Acuerdo 1248 Por el cual se aprueba la incorporación del cambio en los límites de generación y absorción de potencia reactiva de la unidad 1 de la planta de generación Betania y la respectiva curva de carga

Acuerdo Número:	Fecha de expedición:	Fecha de entrada en vigencia:
N° 1248	05 Diciembre 2019	10 Diciembre 2019

Figura 1. Curva de Carga Unidad 1 de la central Betania

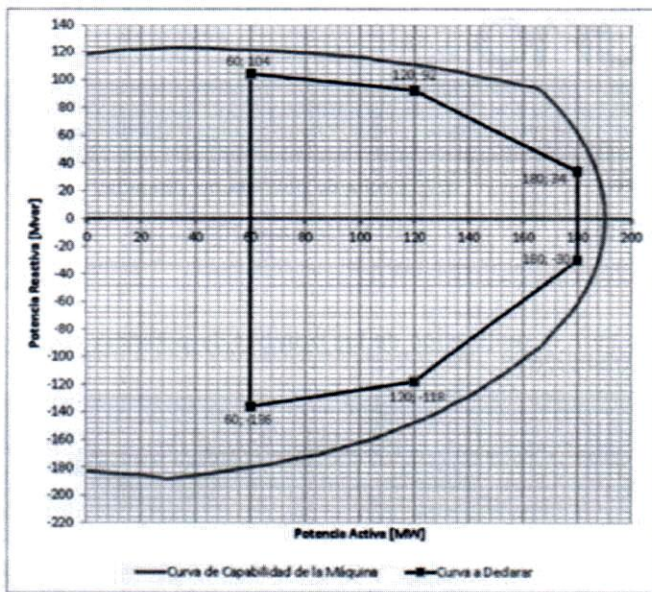
1	Aprobar la declaración de una nueva curva operativa de carga de la unidad 1 de la planta de generación Betania, en la que se define la capacidad para entrega y absorción de potencia reactiva de la unidad en función de la potencia activa generada.
----------	--

Sobreexcitación			Subexcitación		
P [MW]	Q [Mvar] Antes	Q [Mvar] Después	P [MW]	Q [Mvar] Antes	Q [Mvar] Después
60	+101	+104	60	-123	-136
120	+81	+92	120	-89	-118
180	+62	+34	180	-55	-30
